## **Niederschrift über die 22. Sitzung des Gemeinderates - öffentlich -**

Sitzungsdatum: Dienstag, den 22.02.2022  
Beginn: 18:30 Uhr  
Ende: 19:35 Uhr  
Ort, Raum: Bürgerhaus Linde - großer Saal

**Ö/8 Wohnen und Arbeiten am Ahorner Berg - Würdigung der Stellungnahmen**

Aufstellung des BBP Mischgebiet (MI) „Wohnen und Arbeiten am Ahorner Berg“, Gmkg Ahorn, Gemeinde Ahorn, Lkr. Coburg im beschleunigten Verfahren gem. § 13 a BauGB (Bebauungsplan der Innenentwicklung)

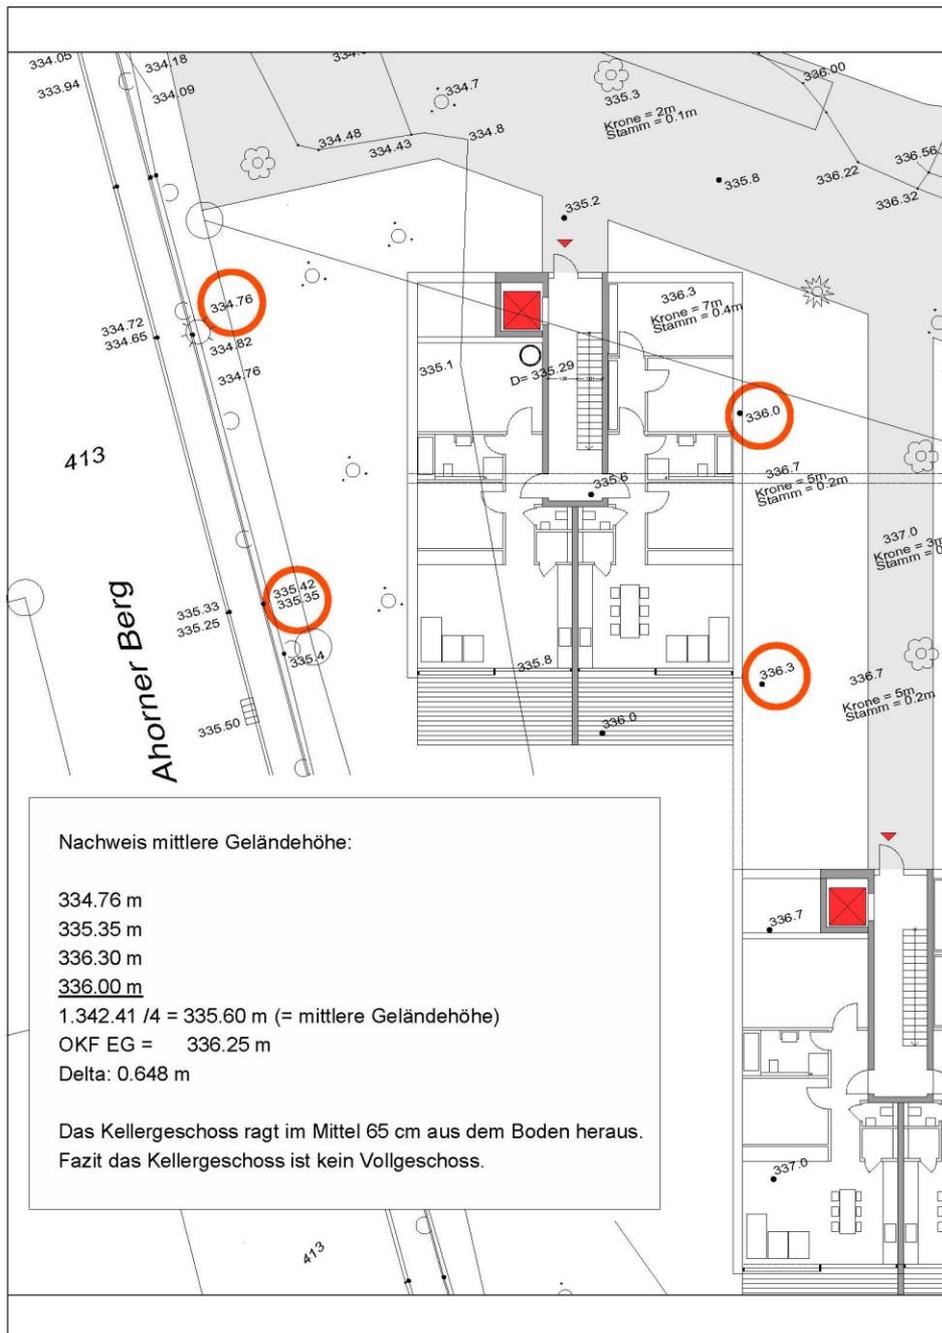
Der Schemaschnitt lässt vermuten, dass das MFH 01 vier Vollgeschosse erhält (Abstaffelung).

Zu 7. 'Abstandsflächen': Sollten die Abstandsflächentiefen gemäß Art. 6 Abs. 5 Satz 1 BayBO eingehalten werden müssen, ist dies in der Satzung anzuordnen. Mit dem derzeitigen Text gelten die Baugrenzen für die Einhaltung der Abstandsflächen.

Bei den textlichen Festsetzungen fehlt die Ziffer 9.

In der Begründung ist unter Ziffer 9.3 'Bauweise' das Gebiet als Allgemeines Wohngebiet bezeichnet, dies ist entsprechend zu ändern.

Die Ziffer 9 wird bei den textlichen Festsetzungen ergänzt.

Die Ziffer 9.3 'Bauweise' wird entsprechend geändert.

Nach Rücksprache mit dem Architekturbüro wurde bezüglich der Höhenentwicklung und Geschossigkeit folgender Nachweis erbracht:

Planausschnitt mit den eingetragenen Vermesserrhöhen und einer Berechnung, welche nachweisen soll, dass das Tiefgeschoss kein Vollgeschoss im Sinne der BayBo Art. 2 ist.

Im Schnitt ist die Rampe für Menschen mit Behinderung (gestrichelt < 6 % mit 1.5 m Zwischenpodesten) eingetragen. Diese Rampe liegt jedoch hinter der Schnittführung.

Im Bebauungsplan werden die Festsetzungen zu den Abstandsflächentiefen gemäß Art. 6 Abs. 5 Satz 1 BayBO herausgenommen. Es gelten die im Bebauungsplan dargestellten Baugrenzen.
